Avis de sécurité (FSN)

VEYE LUNG NODULES

L'espacement des pixels de superposition GSPS affecte les mesures de l'outil Compas du PACS

Exemple de test dans une visionneuse de PACS (images anonymisées) :

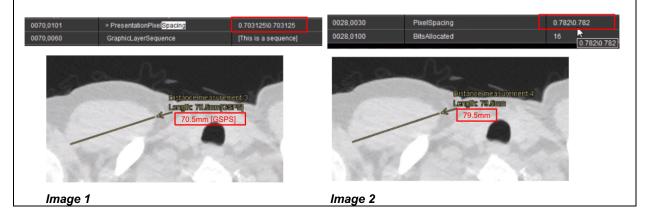
- L'image 1 montre le GSPS activé : l'espacement des pixels de la présentation est de 0,703125\0,703125 et la mesure manuelle est de 70,5 mm.
- L'image 2 montre le GSPS désactivé : l'espacement des pixels est de 0,782\0,782 et la mesure manuelle est de 79,5 mm.
